天ヶ瀬ダム再開発事業における地質調査について

1. 活断層調査(第四紀断層調査)結果について

2. トンネル掘削による周辺地盤への影響について

天ヶ瀬ダム周辺平面図

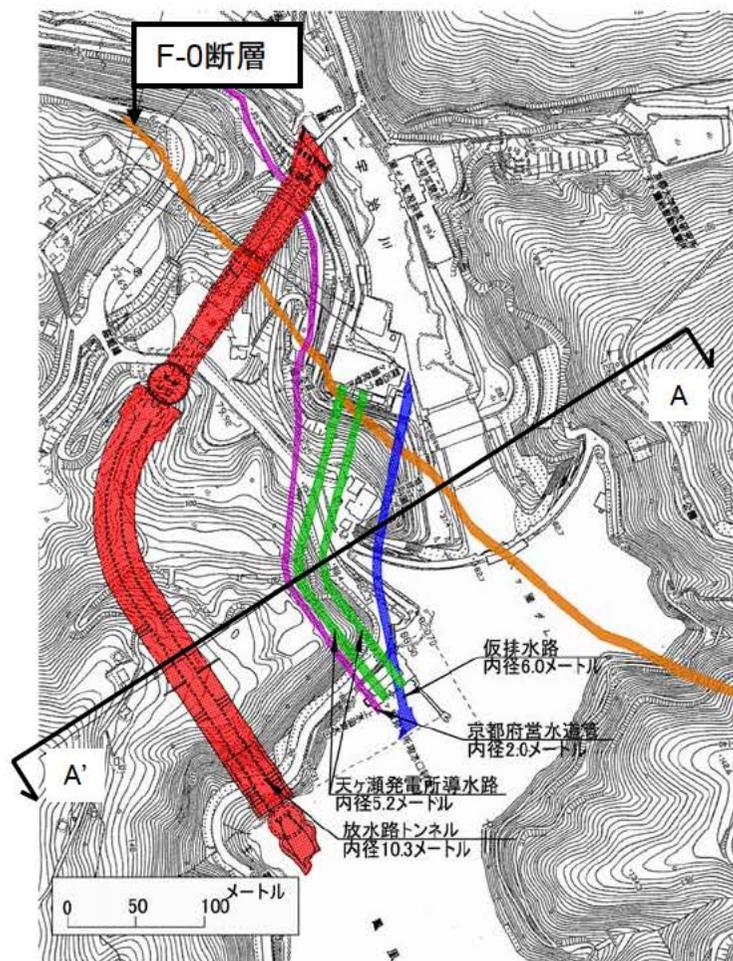
注1) 一般の方から質問のありました天ヶ瀬ダム近傍に位置するF-0断層は、活断層ではありません。

空中写真(40,000分の1)、地形図(25,000分の1)の判読により天ヶ瀬ダム(放水路トンネル予定地含む)から半径3kmの範囲内で右図の6つの線状模様(活断層の可能性のあるもの)を抽出し、現地調査を実施しました。

その結果、天ヶ瀬ダムの下を通る活断層はないことを確認しました。

なお、右図の「線状模様②」は天ヶ瀬ダムの方向に向かっていますが、線状模様の端から天ヶ瀬ダムまでの間の地層を現地調査した結果から、この部分については、20～30万年程度は活動していないものと確認しています。

注) F-0断層とは、天ヶ瀬ダム建設時に確認されている断層であり、活断層ではありません。なお、「F-0」とは、資料整理上の記号です。

天ヶ瀬ダムと各施設の位置関係図(A-A'断面)

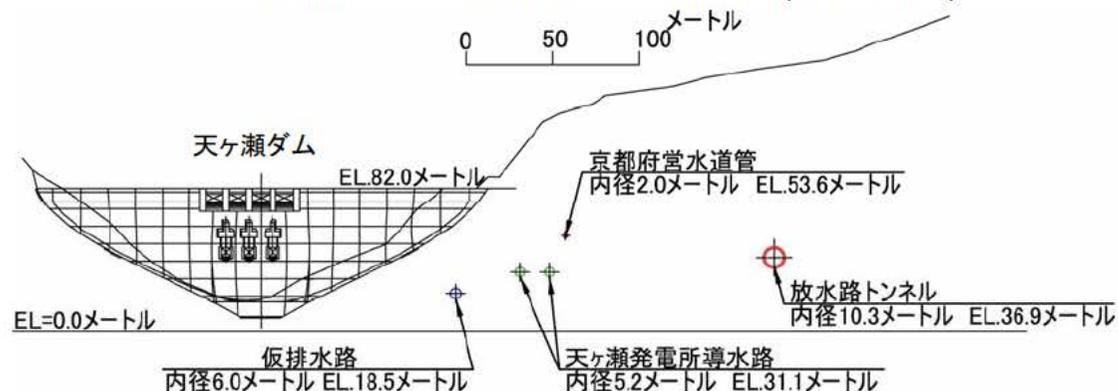
※受付番号1193,1196への回答より

ダム本体端部よりほぼ100メートル離れると、基礎岩盤の応力変位の影響は受けなくなります。

当トンネルとダムとの離隔距離は150メートル確保していることから安全と判断しています。

なお、解析は有限要素法にて実施しました。

トンネルの掘削工法に関しては、有限要素法による弾性解析により、地山の緩み、天端沈下、内空変位、地表面沈下について検討を行いました。

その結果、断層部は地質的に弱いため、覆工厚を厚くするなどトンネルの構造を丈夫にしたり、トンネル周辺地盤の補強を行うことにより、ダム本体を支えている地盤に影響が無いように対処する予定です。
